# FIDEICOMISO DE INFRAESTRUCTURA METROPOLITANA DE MONTEVIDEO

## Llamado Público (IM) N° 06/2022

COMUNICADO N° 04  
29/11/2022

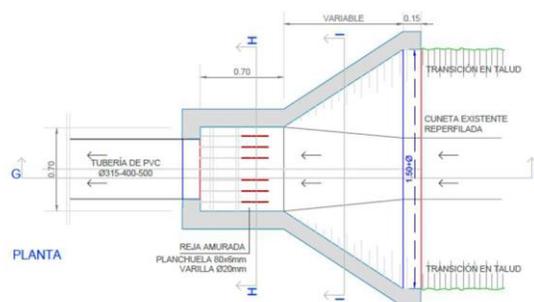
El rubro 2.8 refiere a material granular tipo 1, en el pliego no se identifica la caracterización del mismo.

Respuesta:

Las características del material granular están establecidas en la *Sección 3-Especificaciones Técnicas*, en el capítulo 2.5: Subbase granular artículo 2.5.2: Materiales, asimismo se establece que la subbase granular de quince centímetros de espesor compactado se pagará mediante el rubro 2.8.
